AUTORIDAD NACIONAL DE LICENCIAS AMBIENTALES

- ANLA - RESOLUCIÓN N° 000688 (17 ABR. 2024)

“Por la cual se decide una solicitud de modificación de Licencia Ambiental y se toman otras determinaciones”

La Concesionaria Ruta del Cacao S.A.S., mediante radicado ANLA 20236200793152 del 26 de octubre de 2023, solicitó la modificación de la Licencia Ambiental otorgada mediante Resolución 763 del 30 de junio de 2017, para el proyecto denominado “Concesión Vial Ruta del Cacao”, dicha solicitud surtió lo siguiente:

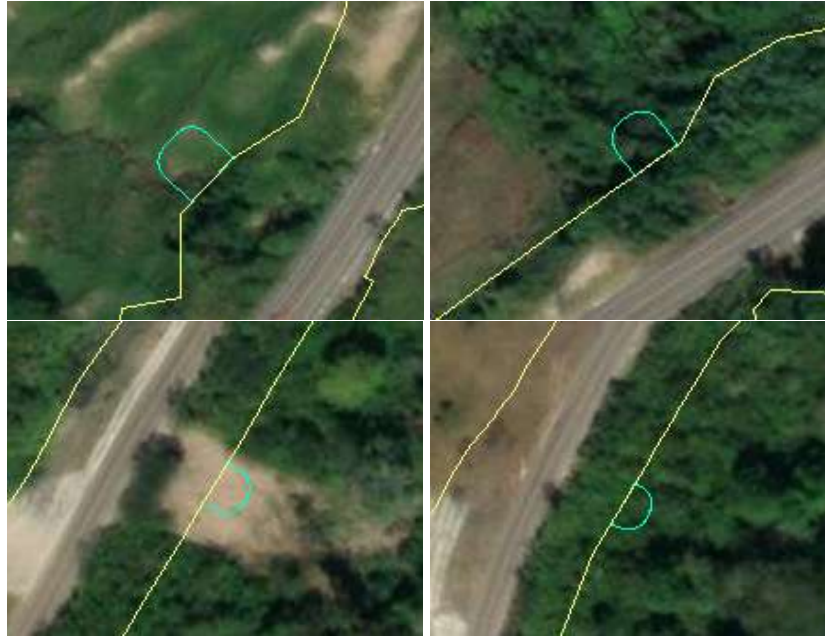
De manera general - a excepción del polígono A1- los ajustes de diseño se realizan sobre áreas adicionales que se pueden agrupar de la siguiente forma:

- *Polígonos A2, A3, A10, A11 corresponden a ajustes de diseños para las obras de drenaje transversal (ODT) correspondientes a OD-75, OD-60B, ODTN2 y ODTN3.*
- *Polígonos A4, A5, A6 se relacionan a los ajustes de cambio de trazado de los segundos túneles proyectados (La Paz y La Sorda) concerniente al desplazamiento del eje vial hacia al norte, que involucra nueva áreas de intervención.*
- *Polígonos A7, A8, A9 se asocian a inclusión de semi-retornos y ajustes de diseño geométrico entre las abscisas 95+320 y 95+680.*

Otro de los ajustes a realizar se debe al requerimiento del desplazamiento de la vía que actualmente comunica con la vereda Marta (Girón), debido a que para la materialización del segundo viaducto proyectado en la zona (Viaducto I), se requiere intervenir áreas sobre las cuales se desarrollan vías existentes. Las áreas adicionales de intervención fueron denominadas por la concesión como el polígono A1. (Ver Figura 14 Imagen satelital del polígono A1 dentro del Concepto técnico 2300 del 17 de abril de 2024)

Estas nuevas áreas de intervención se ubican sobre un área artificializada sin ningún elemento de sensibilidad ambiental a considerar, por lo que el ajuste del diseño en principio no generaría impactos significativos. (Ver fotografía 1 Vista del polígono A1 dentro del Concepto técnico 2300 del 17 de abril de 2024)

Figura 7 Área de influencia de la presente modificación de licencia

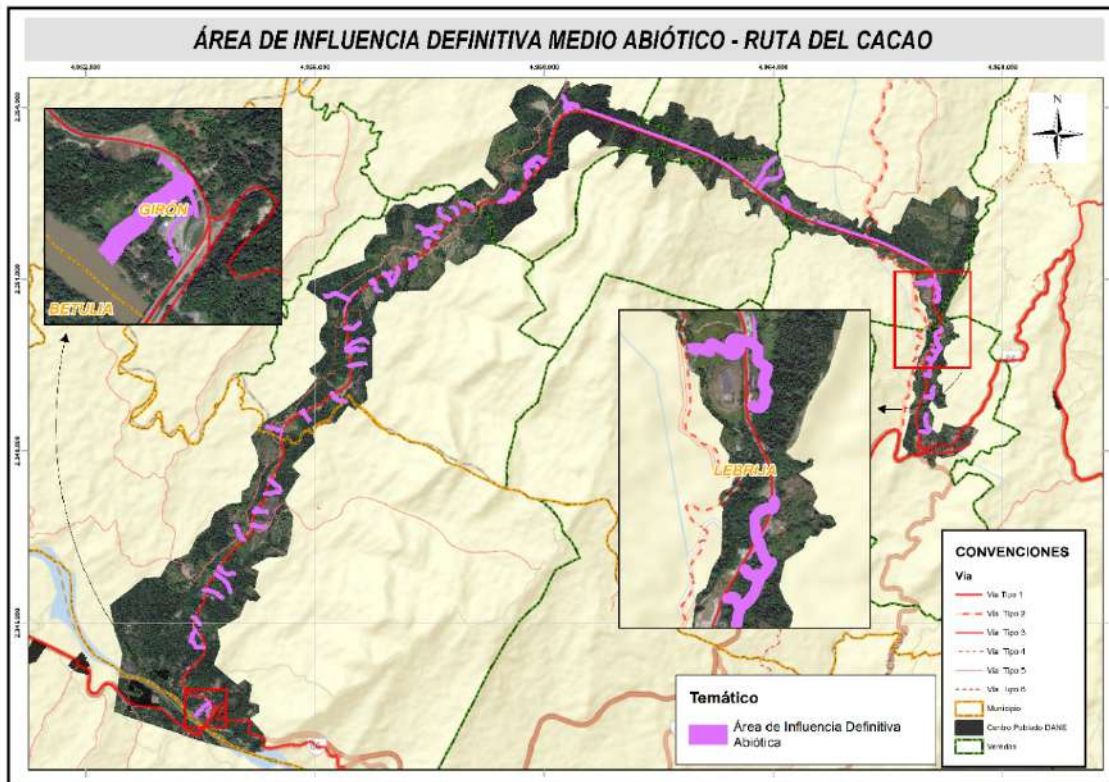
Así las cosas, a continuación, se muestra el resultado de la superposición de los componentes analizados que deriva en el área definitiva del medio abiótico para la presente modificación. Es fundamental señalar que esta área de influencia no amplía el área de influencia licenciada, por el contrario, se encuentra inmersa en aquella.

Por todo lo expuesto, el equipo evaluador ambiental de la ANLA considera apropiada y consistente la delimitación del área de influencia para el medio biótico, porque reúne los elementos necesarios que permiten espacializar los impactos que se presentarán en el momento de la realización de las actividades del proyecto para la presente solicitud de modificación, teniendo en cuenta aspectos técnicos y metodológicos, por tanto, se establece que el área de influencia es adecuada, como se observa en la Figura 26.

DESCRIPCIÓN: Asociado con polígonos A2, A3, A10, A11.

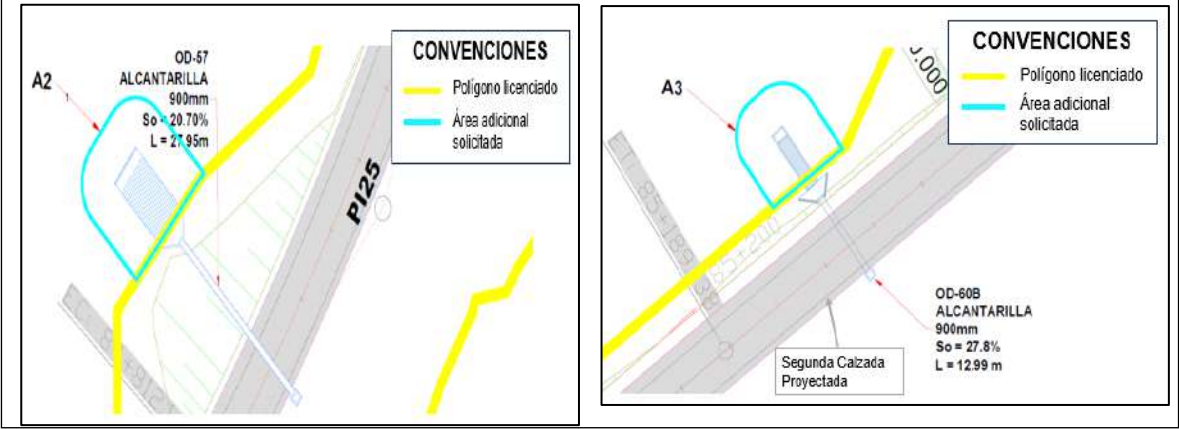
Se considera desde el punto de vista ambiental la construcción de descoles de obras hidráulicas que integren obras de control para la entrega controlada de agua de modo que se evite procesos de socavación en cuerpos de agua y suelos.

Figura 16 Esquema de polígonos A2, A3, A10, A11

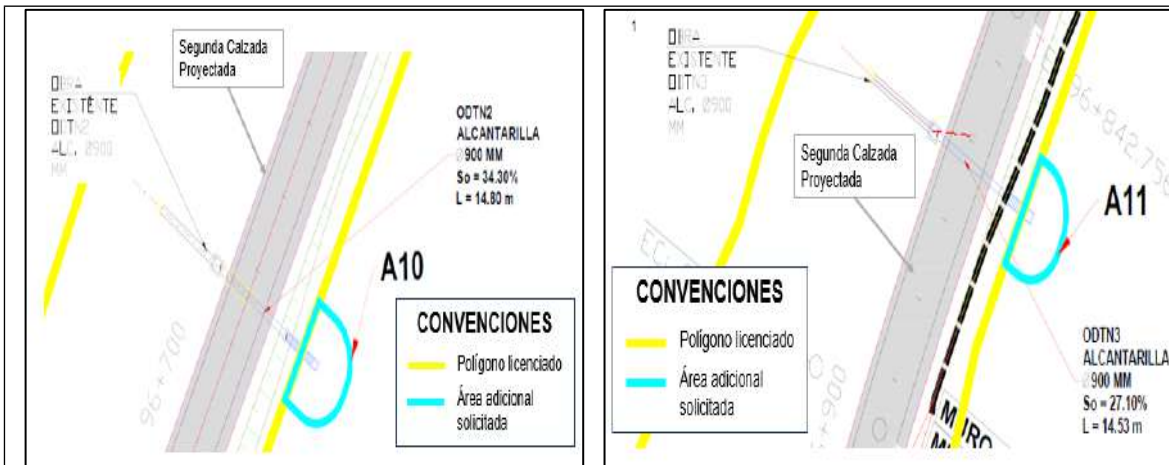
Tal como se observa en las figuras previas, y como se puede comprobar en los diseños en planta de estas obras, los espacios solicitados se requieren para la correcta materialización de estructuras en los descoles que corresponden a rápidas escalonadas para disipar la energía del agua y de este modo controlar la ocurrencia o magnificación de procesos erosivos.
